Sheet: /
File: Antennenumschalter.kicad_sch
Title: 6-fach Antennenumschalter mit RS485 Schnittstelle
Size: A4
Date: 2024-08-29
Rev: V2.0
KiCad E.D.A. 8.0.4
Id: 1/1

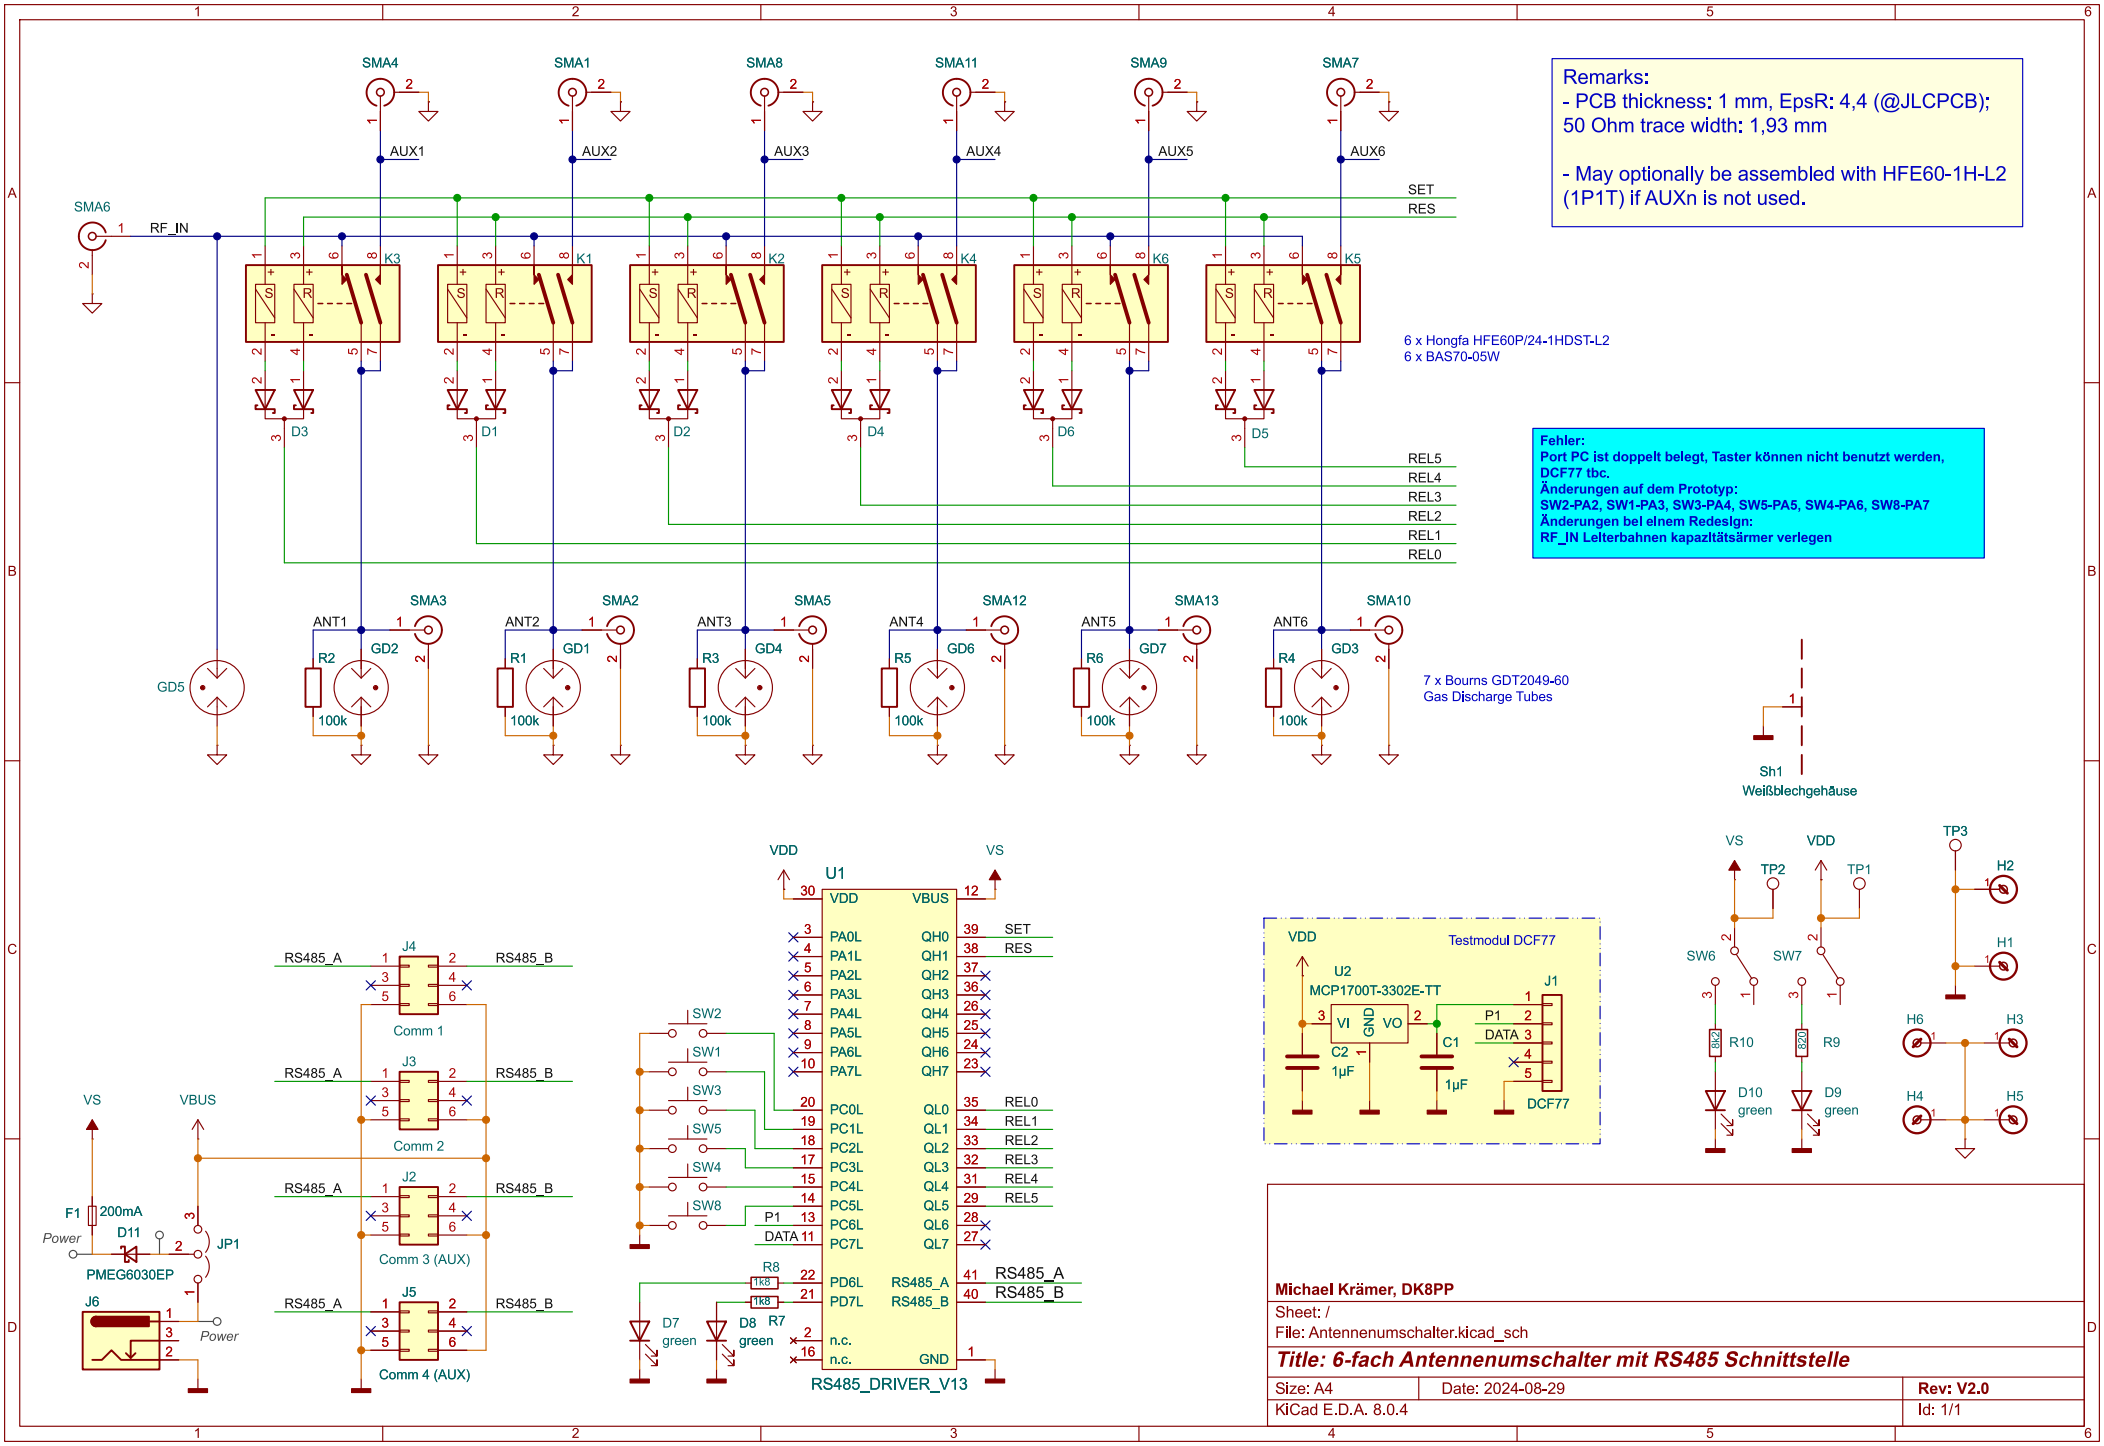
Remarks:
- PCB thickness: 1 mm, EpsR: 4,4 (@JLCPCB); 50 Ohm trace width: 1,93 mm
- May optionally be assembled with HFE60-1H-L2 (1P1T) if AUXn is not used.
Fehler:
Port PC ist doppelt belegt, Taster können nicht benutzt werden, DCF77 tbc.
Änderungen auf dem Prototyp:
SW2-PA2, SW1-PA3, SW3-PA4, SW5-PA5, SW4-PA6, SW8-PA7
Änderungen bei einem Redesign:
RF_IN Leiterbahnen kapazitätsärmer verlegen
6 x Hongfa HFE60P/24-1HDST-L2
6 x BAS70-05W
7 x Bourns GDT2049-60
Gas Discharge Tubes
SMA6
RF_IN
SMA4
SMA1
SMA8
SMA11
SMA9
SMA7
AUX1
AUX2
AUX3
AUX4
AUX5
AUX6
SET
RES
K3
K1
K2
K4
K6
K5
D3
D1
D2
D4
D6
D5
REL5
REL4
REL3
REL2
REL1
REL0
SMA3
SMA2
SMA5
SMA12
SMA13
SMA10
ANT1
ANT2
ANT3
ANT4
ANT5
ANT6
GD5
GD2
GD1
GD4
GD6
GD7
GD3
R2
R1
R3
R5
R6
R4
100k
Sh1
Weißblechgehäuse
VS
VDD
TP2
TP1
TP3
SW6
SW7
R10
R9
D10
green
D9
green
H2
H1
H6
H3
H4
H5
VS
VBUS
F1
200mA
Power
D11
PMEG6030EP
JP1
J6
Power
J4
J3
J2
J5
RS485_A
RS485_B
Comm 1
Comm 2
Comm 3 (AUX)
Comm 4 (AUX)
VDD
VS
U1
VDD
VBUS
PA0L
PA1L
PA2L
PA3L
PA4L
PA5L
PA6L
PA7L
PC0L
PC1L
PC2L
PC3L
